核燃料物質使用変更許可申請書の一部補正について

補正の内容及び理由

国立研究開発法人日本原子力研究開発機構
人形峠環境技術センター
核燃料物質使用変更許可申請書

図2-3-1 管理区域境界の線量評価点(開発試験棟1階)

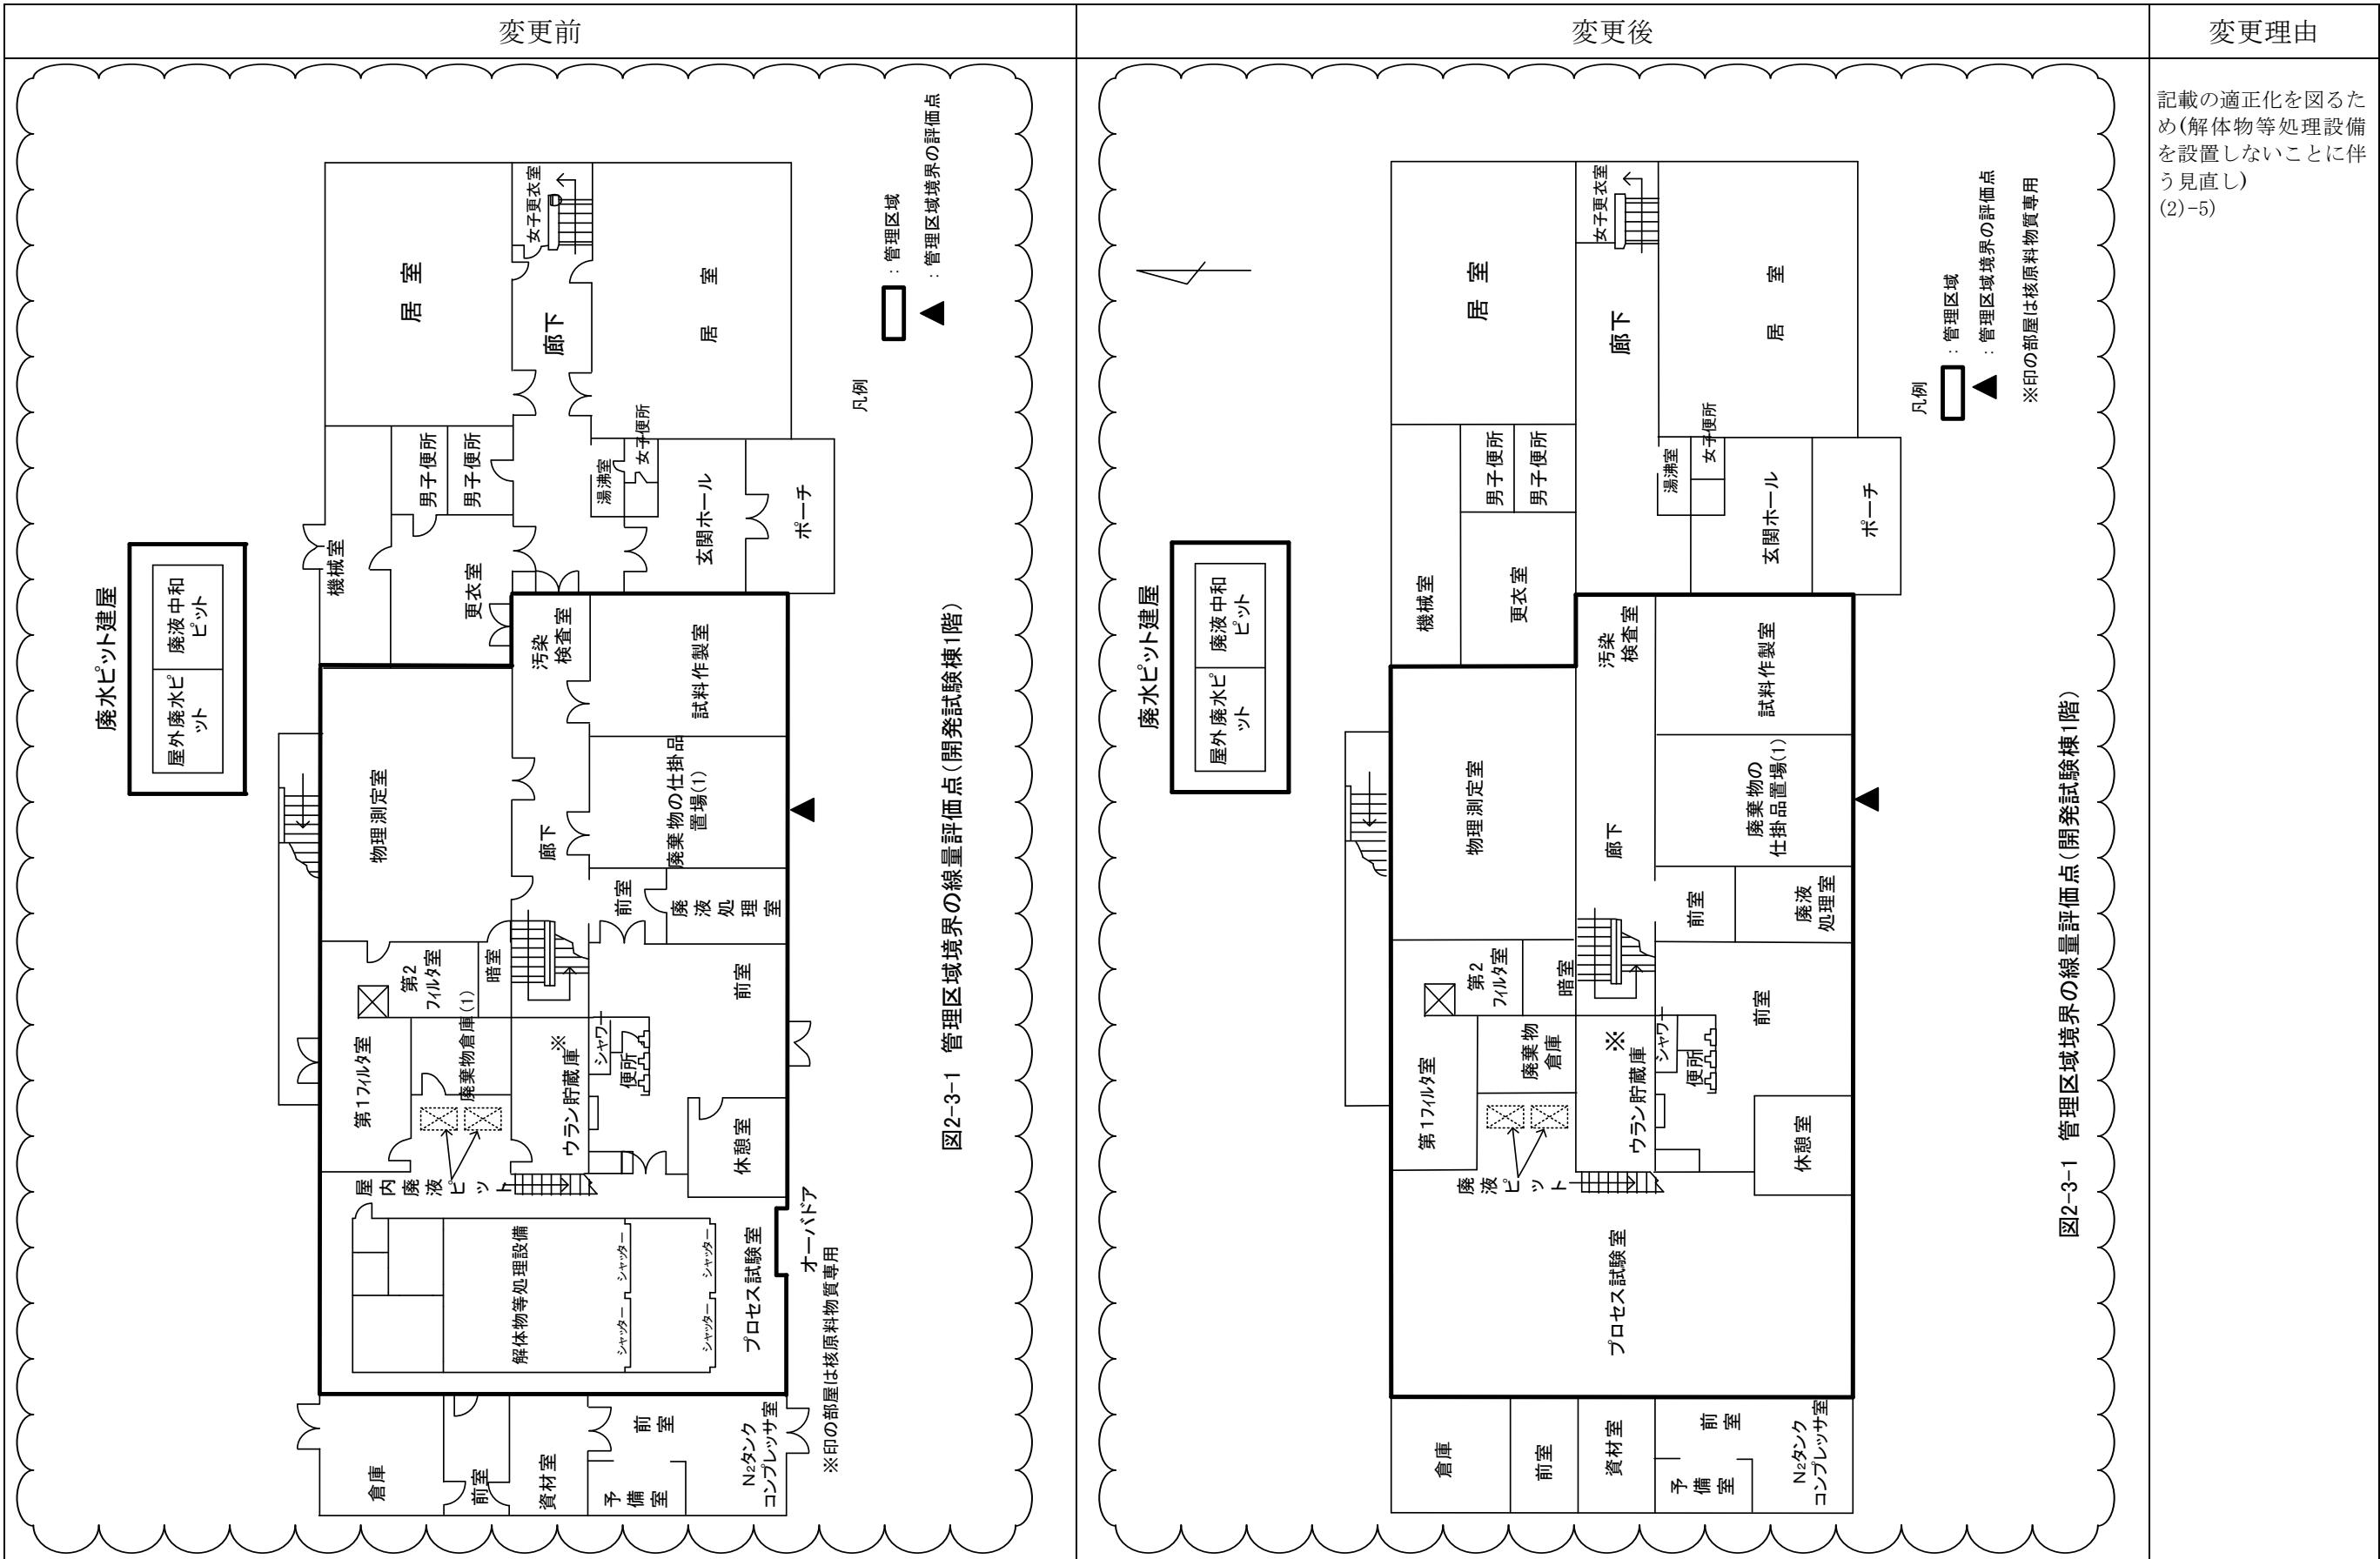
変更箇所を
又は△で示す。

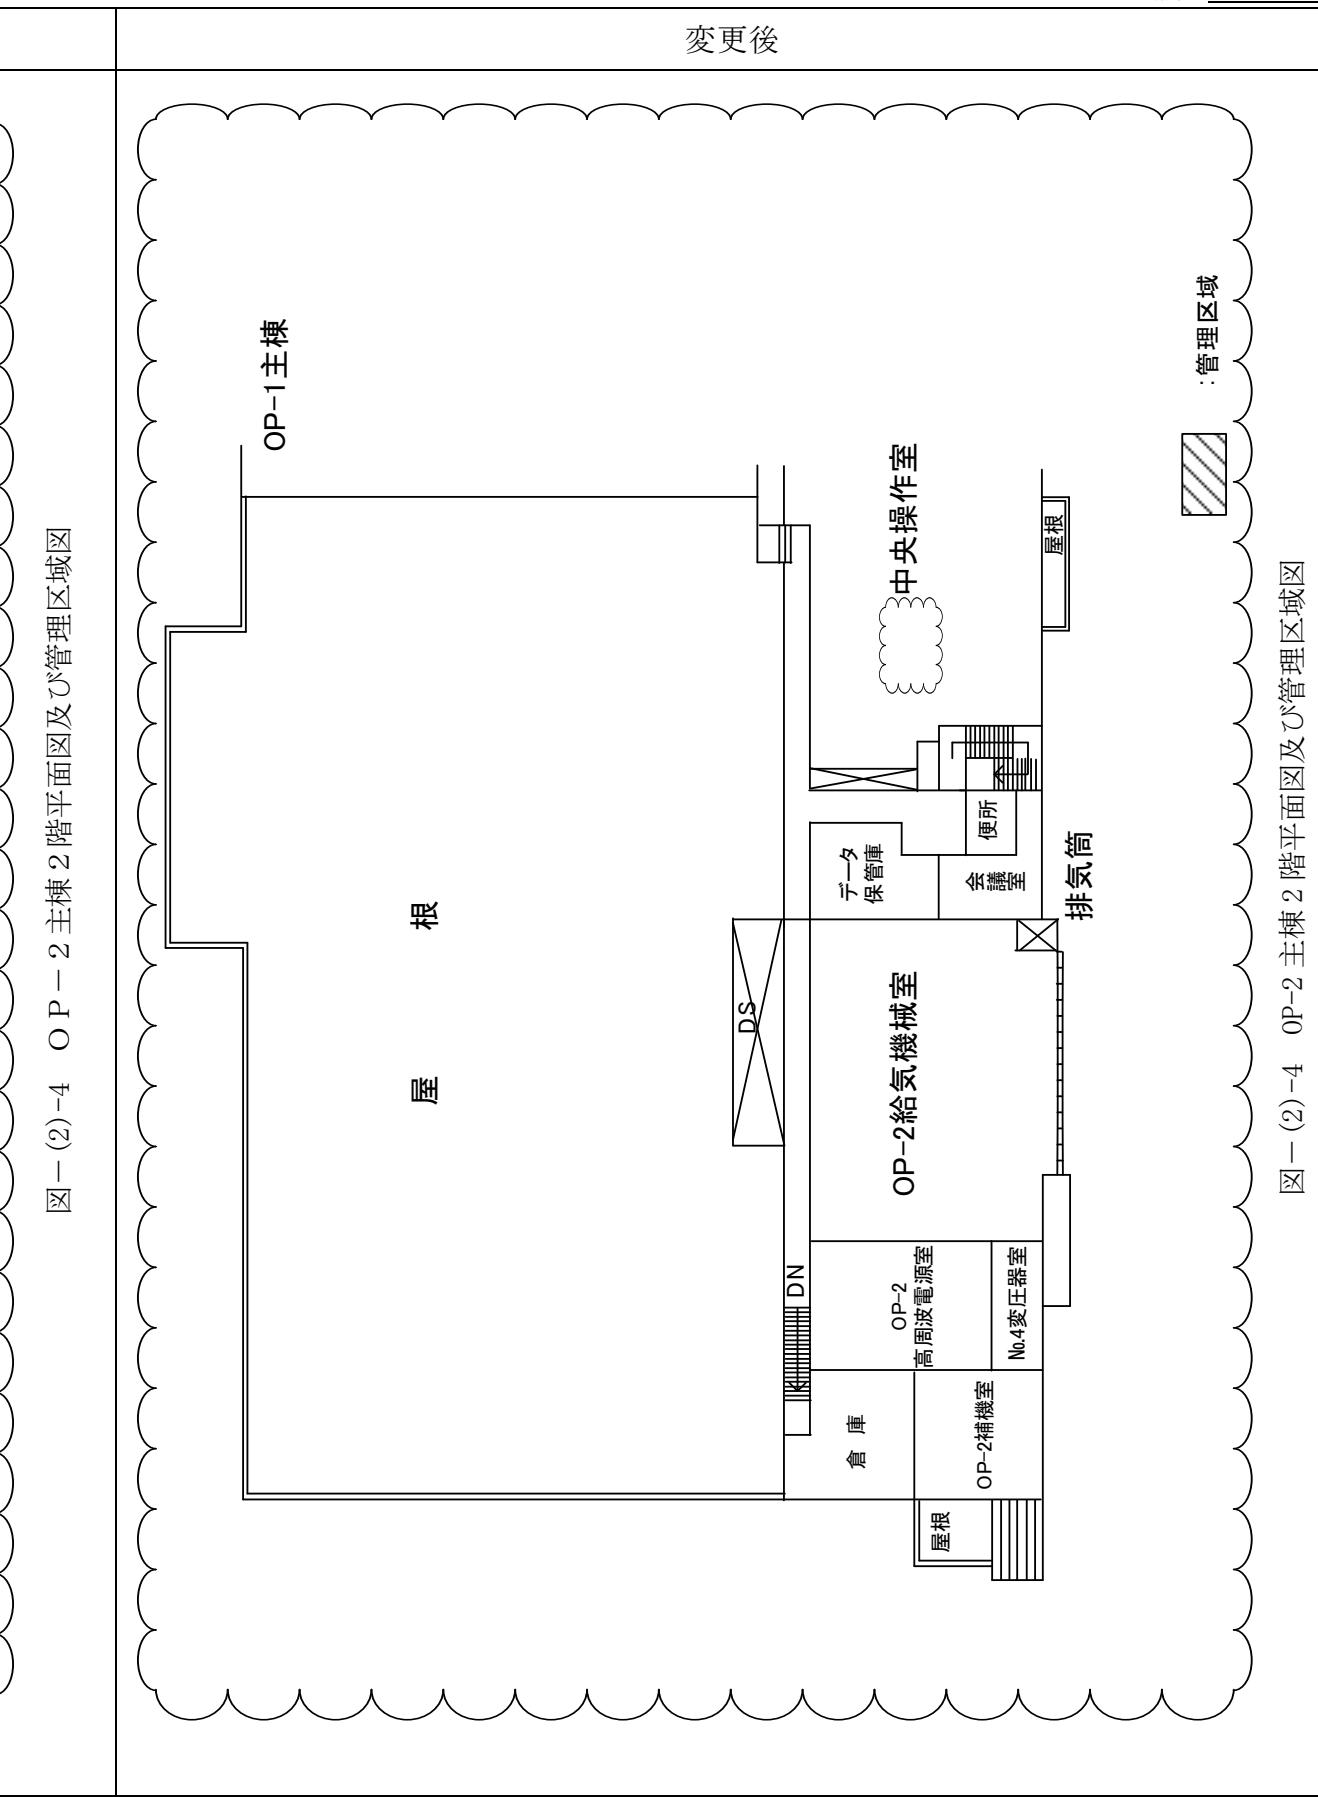
変更前	変更後	変更の理由
		<p>記載の適正化を図るため（核物質防護情報に係る図面の見直し） (3)-14)</p> <p>記載の適正化を図るため（撤去済の機器を削除） (3)-14)</p>
